TI_2519: 欠陥のあるQRコード

iCombi Classic

2026/01/02

エラーの画像

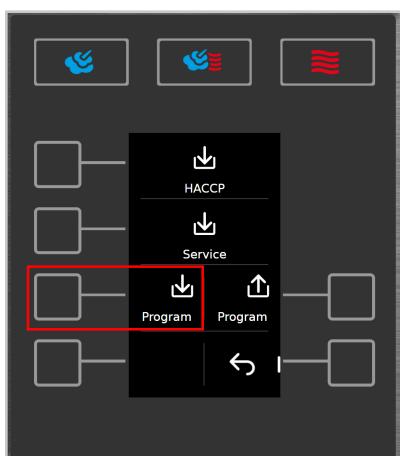
サービスレベルのQRコードを作成する際に問題が発生する可能性があることをお知らせいたします。ソフトウェアバージョン LM200-9.0.4 および LM200-9.0.5が正しくインストールされなかったことが原因となっています。このエラーは、サービス部品として発送された制御ボード (CPU) (42.00.292P) にのみ該当します。新しく納品された iCombi Classic調理システムはこの影響を受けません。

- ユニットの電源が入っていて、使用可能な状態であること。
- 顧客データとプログラム用の空のUSBスティックをユニットに挿入します。
 - 顧客データとプログラムをダウンロードします。

3. 最新のソフトウェアバージョンLM200-9.0.7またはそれ以降が保存されたUSBスティックを挿入し、標準ソフトウェアアップデートを実行します。
4. サービスレベルを開きます。
5. QRコードを使用してサービスレベルに再度ログインできるか確認します。
6. サービスレベルへのログインが完了したら、EEPROM DATA VALIDATION (EEPROMデータ検証) を実行します。
これを行うには、サービスレベルで2ページ目に移動し、BASIC SETTINGS (基本設定) を選択します。EEPROM DATA VALIDATIONを選択して、検証を実行します。
7. QRコードがこれでも正しく表示されない場合は、以下のトラブルシューティングを実行してください。
